STABILIMENTO DI TARANTO

OGGETTO: "ILVA S.P.A. Stabilimento di Taranto - Comunicazione modifiche non sostanziali ai sensi dell'art. 5, comma 1, lettere l) ed l-bis), del D. Lgs. 152/06 e ss.mm.ii - Decreto DVA-DEC-2011-0000450 del 04/08/2011"

MODIFICA DEI CICLI
SERVIZI DI STABILIMENTO,
PRODUZIONE GHISA ED ACCIAIO,
PRODUZIONE LAMINATI A CALDO,
ZINCATURA A CALDO,
RIVESTIMENTO TUBI E
PRODUZIONE CALCE

Giugno 2012

1. Realizzazione nuove postazioni c/o officine OME e CAP - Fase 18

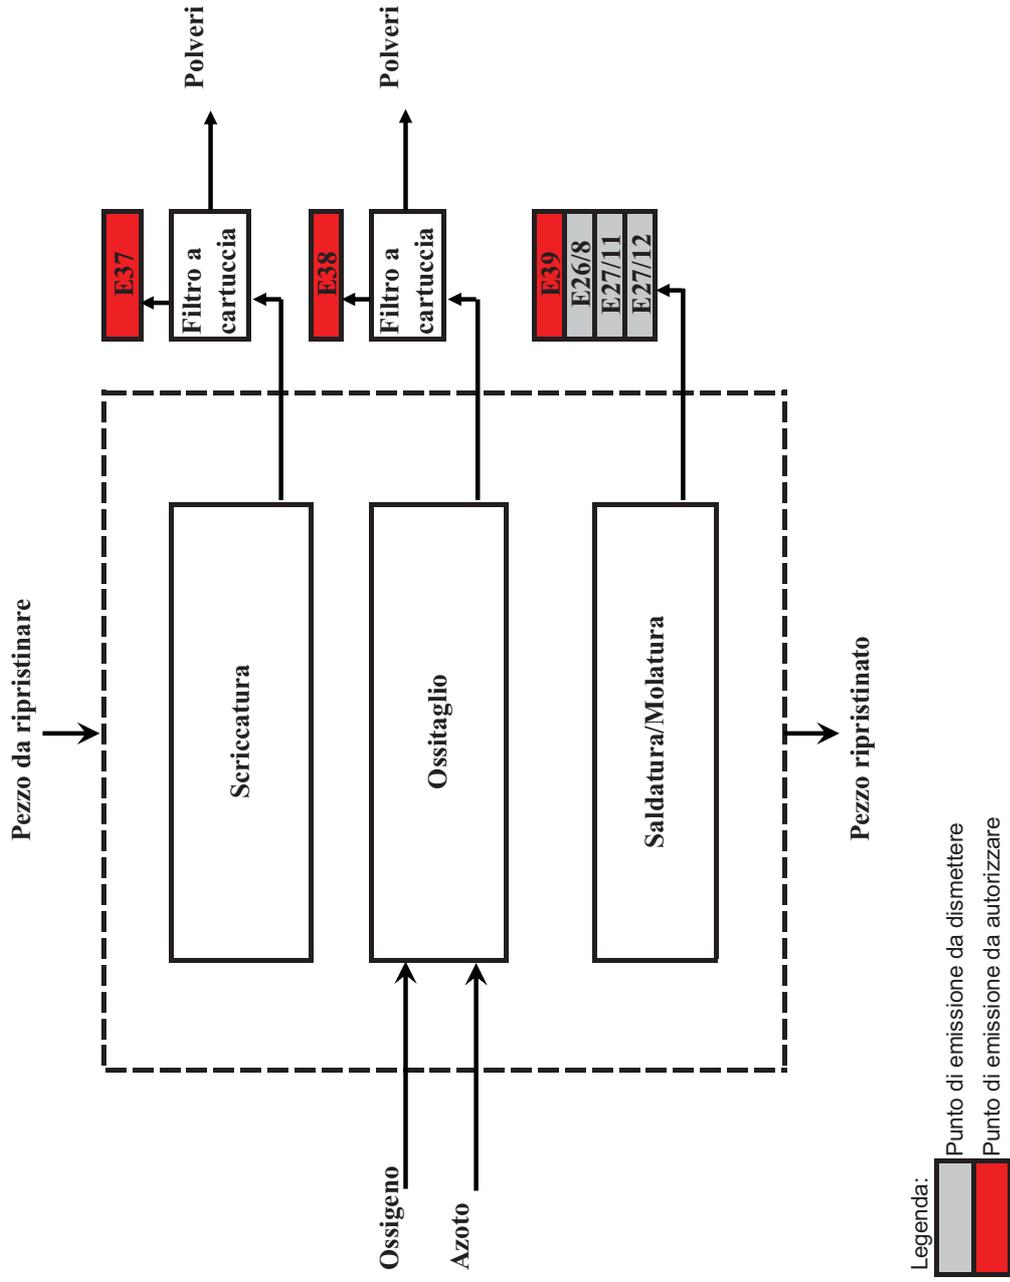
L'intervento previsto consiste nell'installazione delle seguenti postazioni:

- n. 1 postazione per saldatura e molatura presso l'officina OME;
- n. 1 postazione per scricatura e n. 1 postazione per ossitaglio presso l'officina CAP.

Nell'ambito dello stesso intervento i camini aventi sigla emissiva E26/8, E27/11 e E27/12, già autorizzati con decreto ministeriale DVA-DEC-2011-0000450 del 04/08/2011 e ad oggi non più utilizzati, verranno dismessi.

L'intervento prevede n. 3 nuovi punti di emissione in atmosfera aventi sigle emissive E37 (scricatura), E38 (ossitaglio) e E39 (saldatura/molatura) presso le nuove postazioni dedicate.

I nuovi punti di emissione dovranno quindi essere inseriti nelle tabelle 236, 237 e 332 del Parere Istruttorio, e nelle tabelle 105 e 107 del PMC, mentre i codici emissivi E26/8, E27/11 e E27/12 verranno di conseguenza eliminati.

2. Realizzazione n. 2 impianti gira-siviere c/o ACC/2 - Fase 1.14

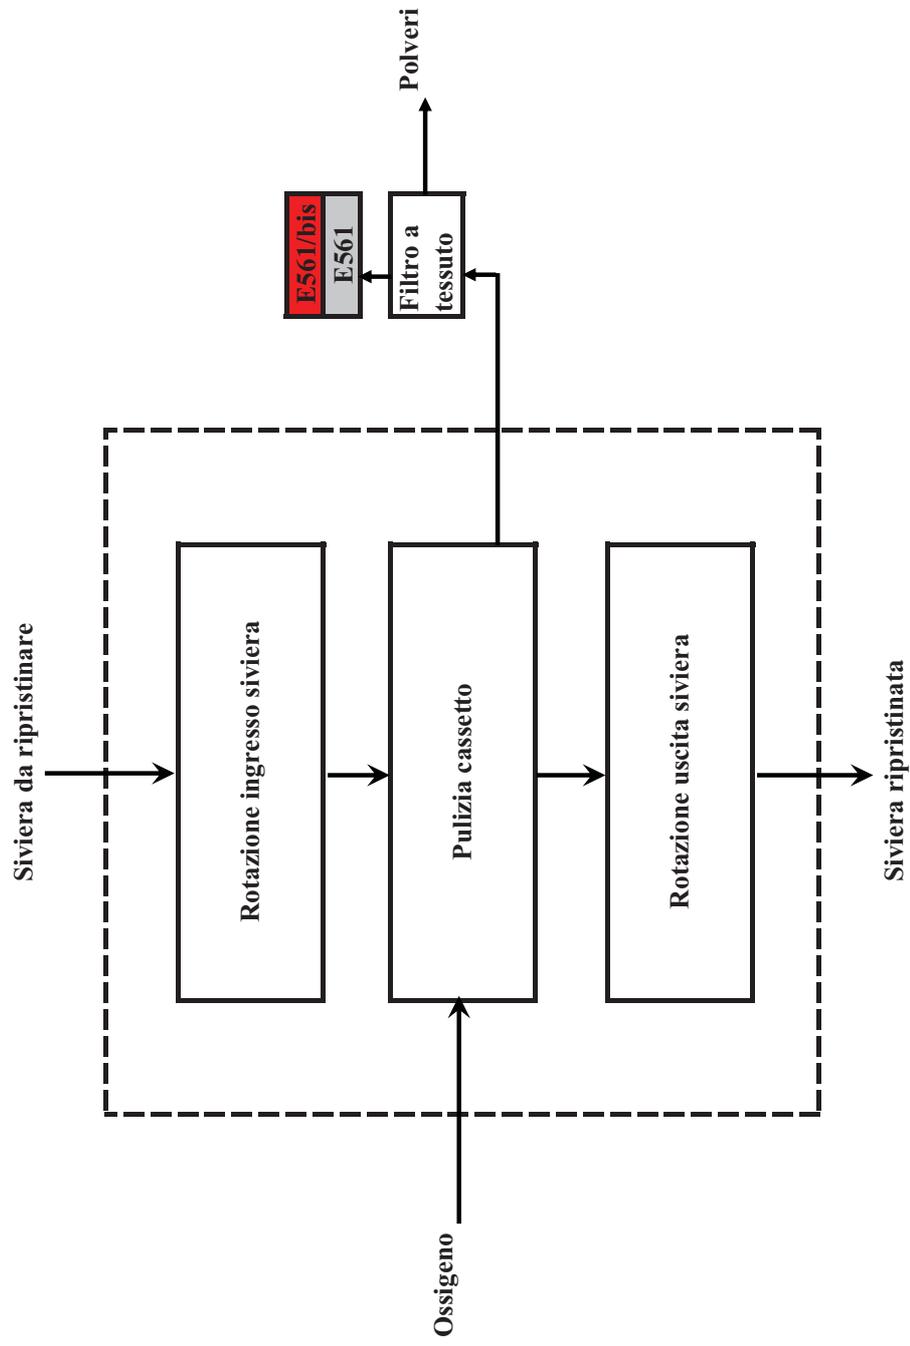
L'intervento previsto consiste nell'installazione di n. 2 nuove postazioni gira-siviere a servizio degli impianti ACC/2. Le nuove postazioni saranno dotate di carri attrezzati per l'aspirazione delle polveri generate durante le operazioni.

L'effluente gassoso captato dai carri attrezzati dei nuovi gira-siviere verrà inviato al sistema di abbattimento delle emissioni E561 attualmente al servizio dell'impianto di trattamento acciaio in siviera RH-OB, che verrà rinominato E561/bis, mentre l'RH-OB sarà asservito dal sistema di abbattimento di cui al codice emissivo E551/b, già esistente ed inserito in AIA.

Il nuovo codice emissivo E561/bis dovrà quindi essere inserito nelle tabelle 148, 149 e 304 del Parere Istruttorio, e nelle tabelle 49 e 50 del PMC, mentre il codice emissivo E561 verrà di conseguenza eliminato.

3. Modifica postazione taglio fondi paiole c/o GRF - Fase 1.11

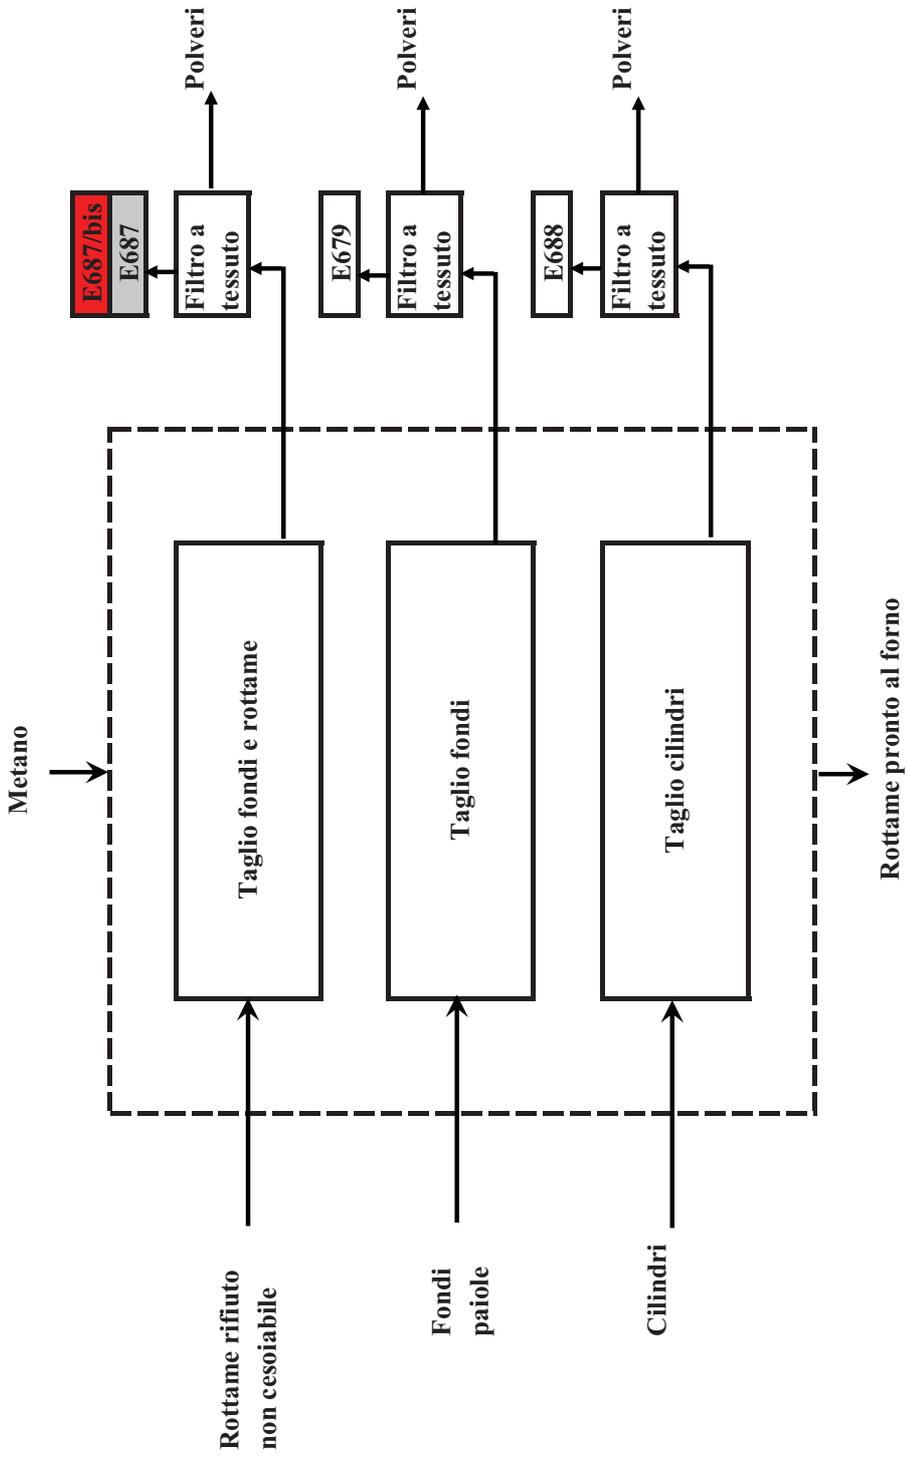
Al fine di consentire il taglio del rottame di spessore maggiore (oltre 8 mm), la "Campata CMI" insistente nell'area GRF, attualmente destinata al taglio fondi paiole, verrà utilizzata per il taglio del rottame da demolizione che non potrà essere condizionato "a freddo".

La postazione verrà contestualmente utilizzata per il taglio fondi paiole solo in assenza di rottame da demolizioni da condizionare. È presumibile un incremento delle ore di funzionamento all’anno da 6.240 h a 7.800 h (circa il 25%).

Gli effluenti gassosi prodotti durante le operazioni verranno aspirati, trattati mediante filtri a tessuto ed evacuati attraverso il punto di emissione esistente avente sigla emissiva E687, che sarà rinominato E687/bis (taglio fondi e rottame). Il nuovo codice emissivo dovrà quindi essere inserito nelle tabelle 136, 139 e 301 del Parere Istruttorio, e nelle tabelle 41 e 42 del PMC, mentre il codice emissivo E687 verrà di conseguenza eliminato.

4. Realizzazione n. 2 impianti molatura bramme c/o COB/4-5 - Fase 4.1

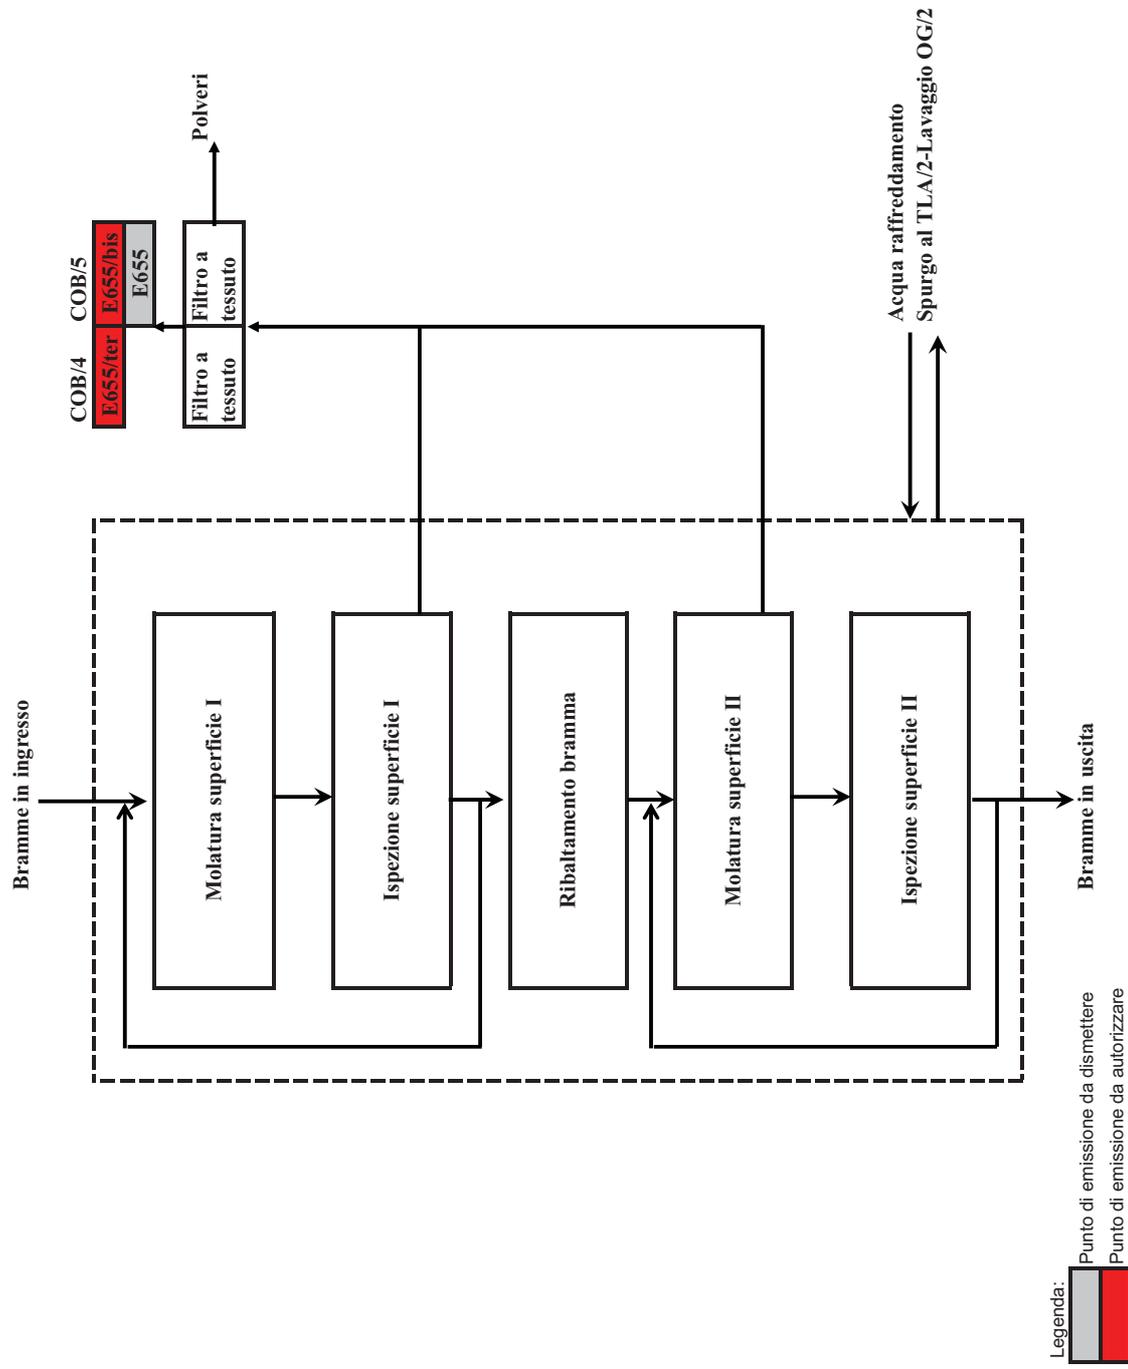
L'intervento previsto consiste nella realizzazione di n. 2 nuovi impianti di molatura bramme da installare presso COB/4 e COB/5.

L'aria polverosa prodotta dall'impianto di molatura bramme presso COB/4 verrà aspirata, trattata mediante filtri a tessuto ed evacuata attraverso un nuovo punto di emissione avente sigla emissiva E655/ter.

Le polveri prodotte dalla molatrice installata presso COB/5 saranno invece captate dallo stesso impianto di depolverazione con filtri a tessuto attualmente associato all'operazione di sfiammatura bramme; l'aria depurata sarà espulsa in atmosfera attraverso il camino esistente avente codice emissivo E655, che sarà rinominato E655/bis.

I nuovi codici emissivi dovranno quindi essere inseriti nelle tabelle 154, 155 e 306 del Parere Istruttorio, e nelle tabelle 53 e 54 del PMC, mentre il codice emissivo E655 verrà di conseguenza eliminato.

5. Modifica impianto di passivazione c/o ZNC/2 - Fase 5.4

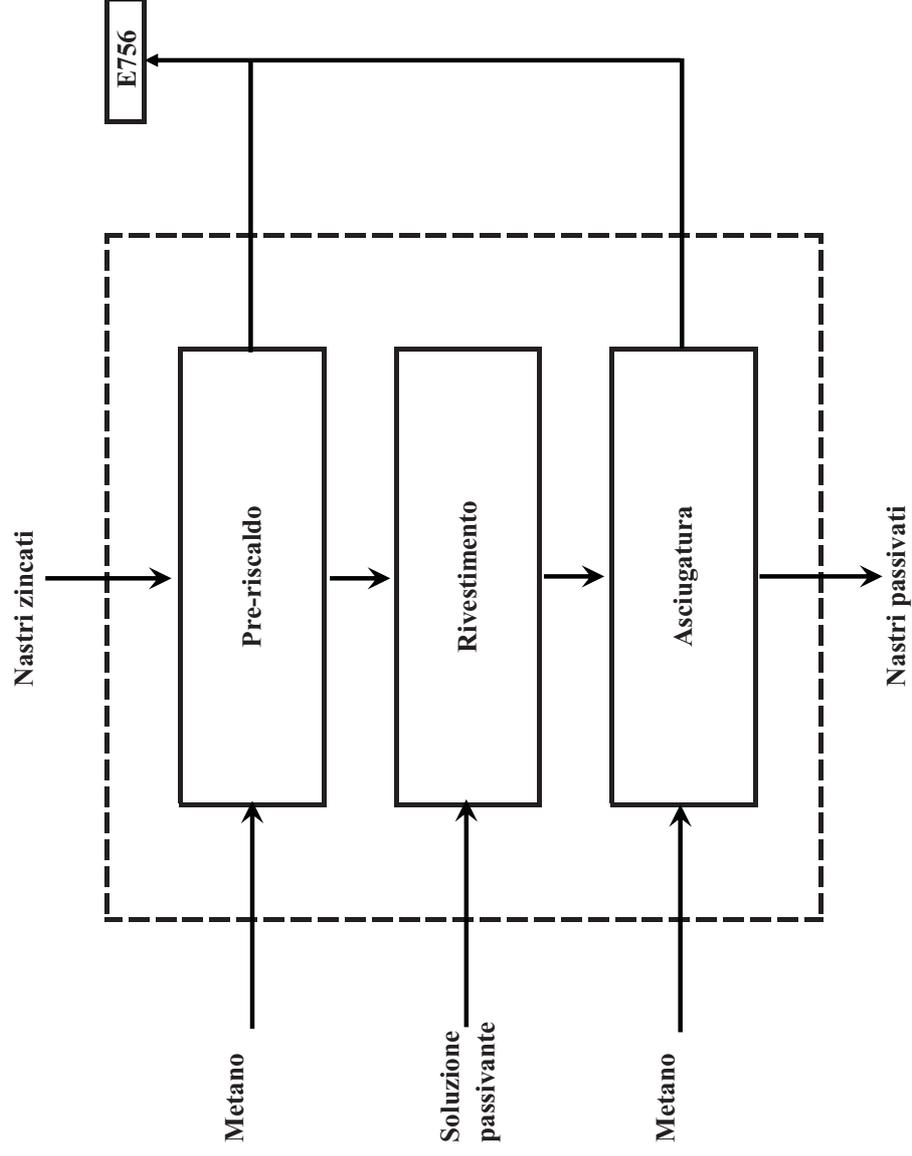
Nel progetto definitivo della nuova linea ZNC/2 è stato invece proposto un impianto di passivazione con rulli applicatori; a differenza del progetto preliminare, non è stato previsto lo scrubber per il trattamento degli effluenti gassosi della passivazione.

Le emissioni gassose generate in fase di pre-riscaldamento e di asciugatura post passivazione del nastro verranno convogliate al camino avente sigla emissiva E756, con $H = 32$ m e $\varnothing = 400$ mm.

Per il punto di emissione non è stato previsto lo scrubber per il trattamento degli effluenti gassosi della passivazione come invece proposto nel progetto preliminare. La concentrazione di Cr totale allo scarico risulterà non superiore a 2 mg/Nm³ rispetto ai 4 previsti in fase preliminare (modifica tabb. 180, 181 e 316 del Parere Istruttorio e tabb. 73 e 74 del PMC).

I due impianti termici ESSICCATORE ZNC/2 con gas naturale da 300 Kw e 700 Kw riportati a pag. 608 del Parere Istruttorio del provvedimento AIA, con tale modifica dovranno essere riportati nell'elenco degli impianti termici le cui emissioni sono convogliate in camini codificati (E756) di pag. 601 del Parere Istruttorio.

7. Installazione nuovo impianto di depolverazione secondaria calce idrata c/o FOC/1 - Fase 6.2

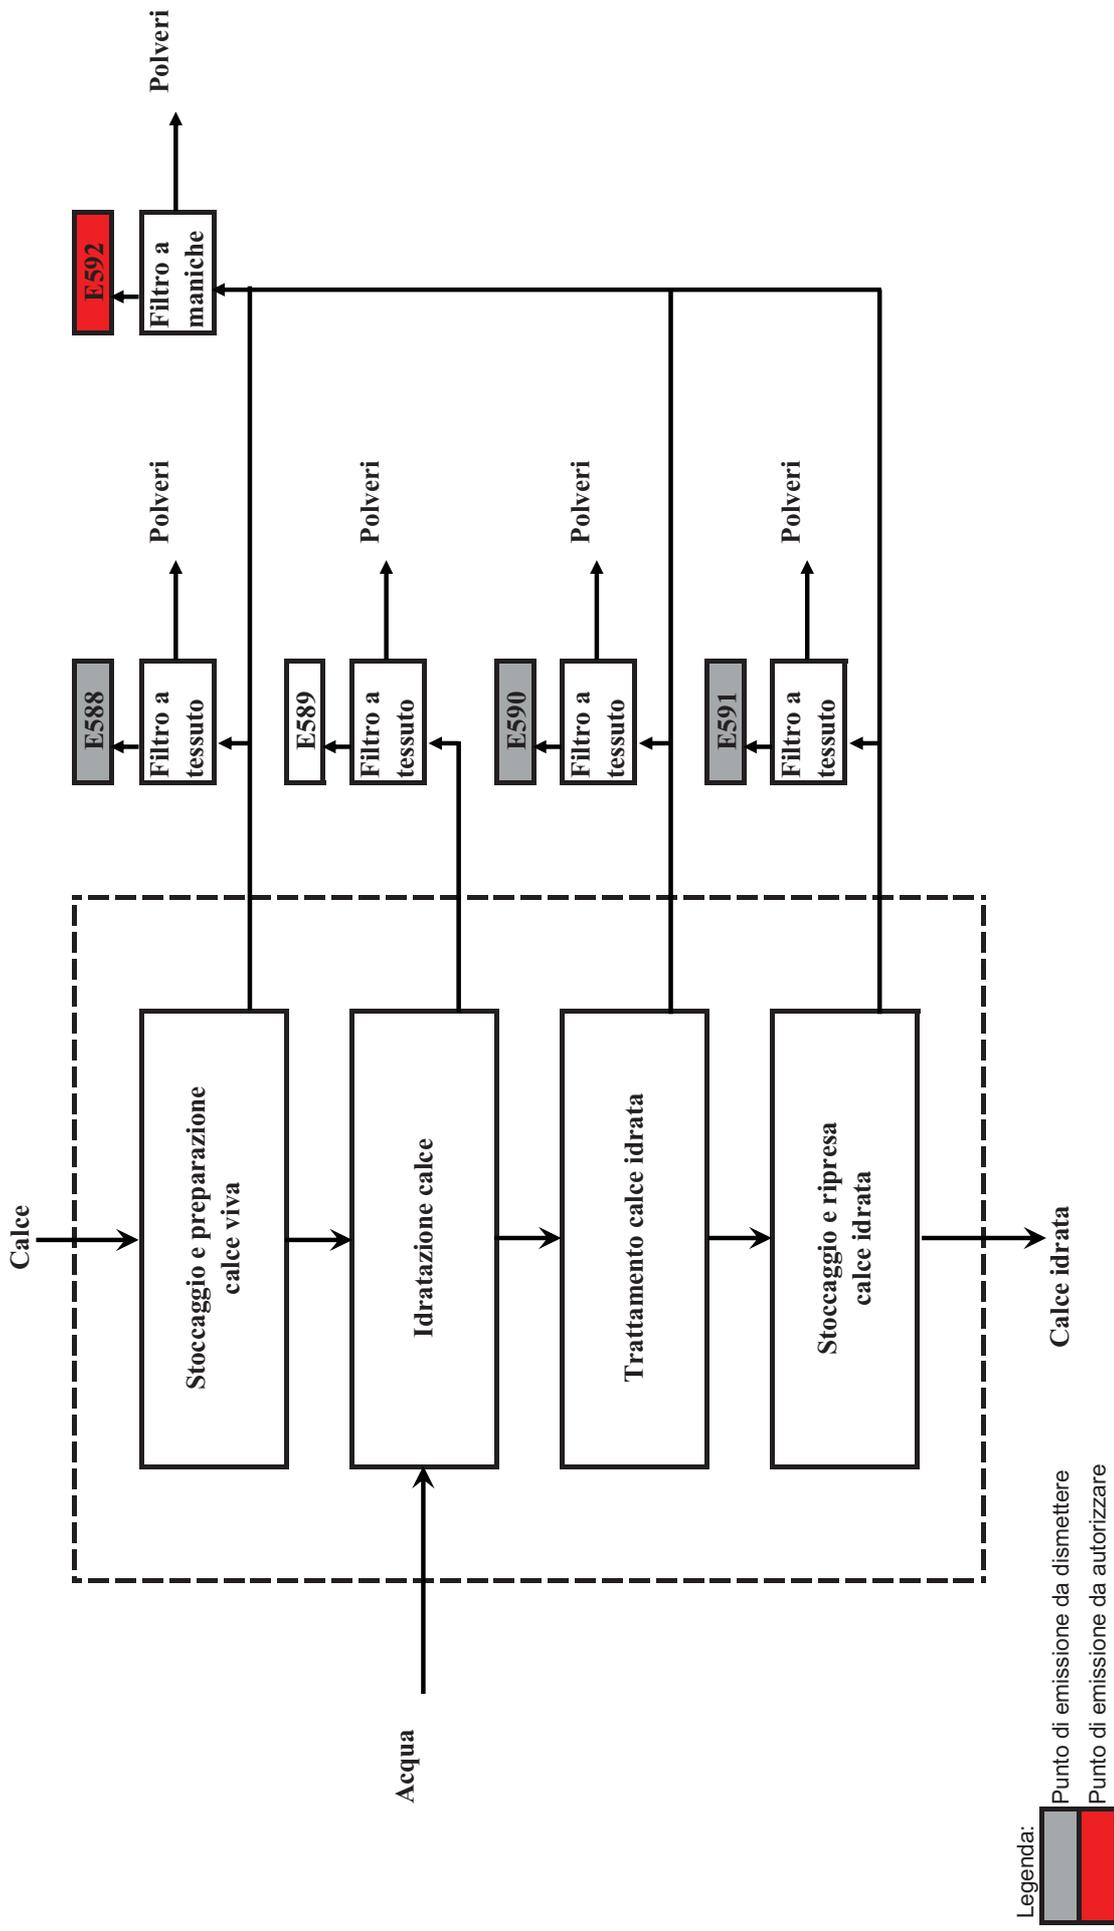
6.1. Installazione nuovo impianto di depolverazione secondaria calce idrata c/o FOC/1
